Datum předložení změny:		ZL č. 59
Zhotovitel:	Zlínstav a.s.	
Objednatel:	Vysoká škola chemicko-technologická v Praze	
Projektant:	SPS projekt, spol. s r.o.	
TDS:	Gleeds Česká republika a.s.

Projekt zakázkové číslo:	513/18
Stavba:	VŠCHT Praha – Rekonstrukce prostor uvolněných z pronájmu (etapa I) v budově B ul. Zikova – kancelářská část
Objekt:

Název změny:	Zásuvky pro TUV
--------------	-----------------

1.27 3Es doSaba 6 pro TUR

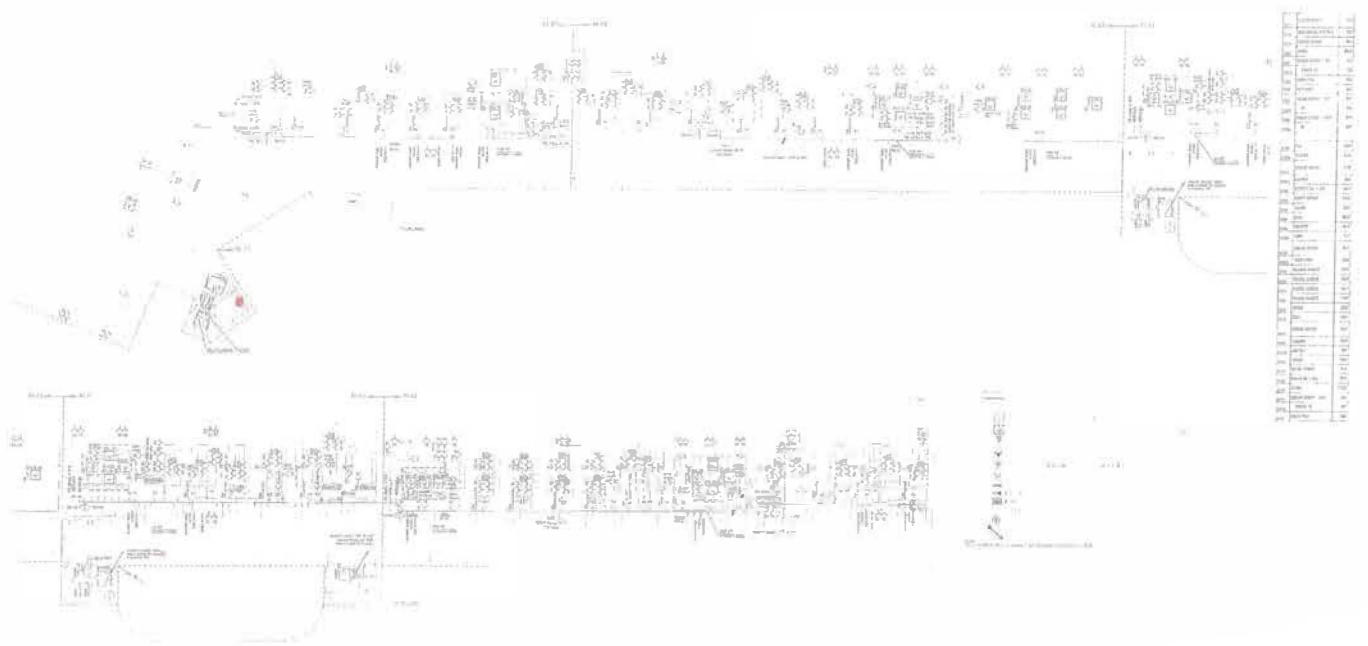
ZLP 1ks 10'sač by pro TUV

3.17 465 60'xuek-pro TUV

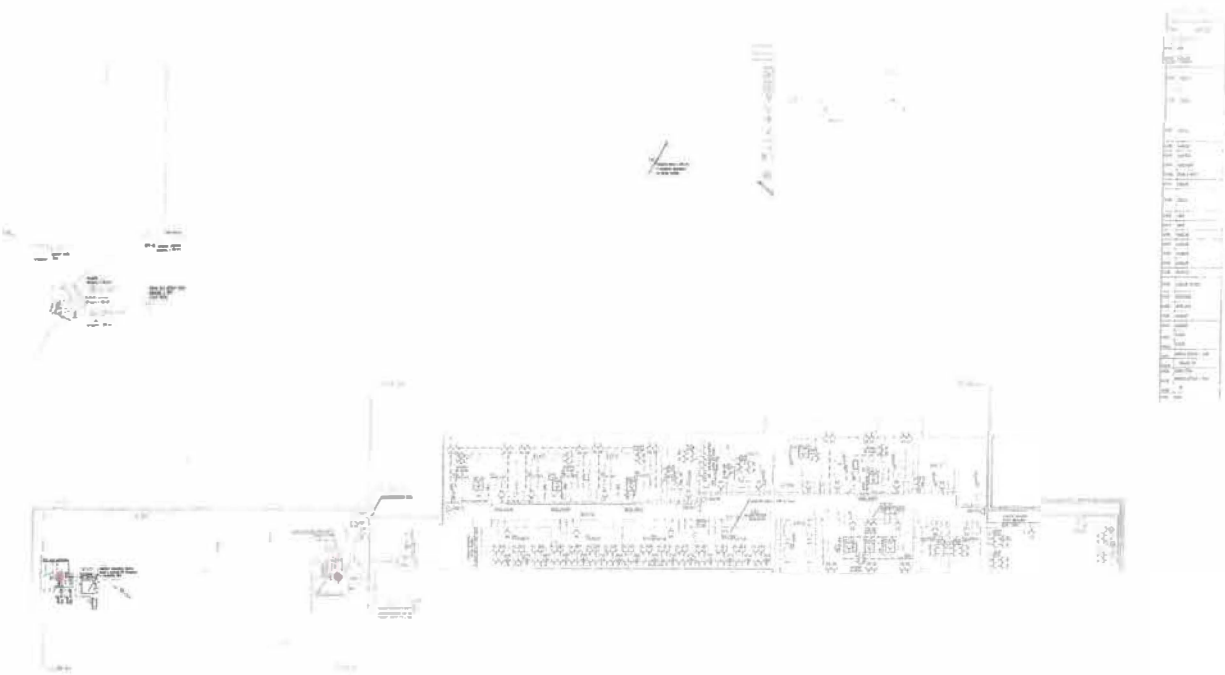
4.NP 2 ts do'sava E pro TUV
